Objet : Notification d'une action réglementaire concernant certains chariots Stryker Medical

N/Réf. : RA2011-27

Références concernées : Modèles 6252 (Stair-PRO), 6253, 6254 (chaise d'évacuation)

PROTCOLE D'INSPECTION RA2011-027

Figure 1

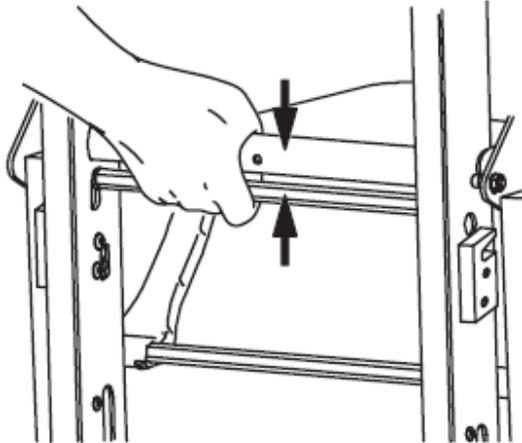
Notre fournisseur peut avoir ré-usiné un composant, les barres de déverrouillage rouges, utilisées sur certains des dispositifs concernés. Ce ré-usinage a soumis les composants à une chaleur excessive, qui a modifié les propriétés matérielles du métal et l'a rendu plus malléable. Par conséquent les barres ré-usinées peuvent se plier lorsque les utilisateurs serrent la barre contre la traverse tubulaire noire pour déverrouiller le chemin de roulement. Selon l'emplacement et le degré de pliure de la barre, le chemin de roulement peut :

1. Inspecter chaque appareil en plaçant les deux mains au milieu de la barre de déverrouillage rouge et en la serrant contre la traverse tubulaire noire. Voir figure 1.

L'opérateur serre la barre de déverrouillage rouge (réf. : 6252-001-105) contre la traverse tubulaire noire pour déverrouiller le chemin de roulement.

Les dispositifs concernés seront mis à jour. Les barres de déverrouillage concernées seront remplacées par de nouveaux composants. Les appareils peuvent continuer d'être utilisés en attendant cette mise à jour, sous réserve qu'ils soient inspectés avant chaque utilisation, conformément aux instructions du fabricant, et que les barres de déverrouillage ne montrent pas de signe de pliure.
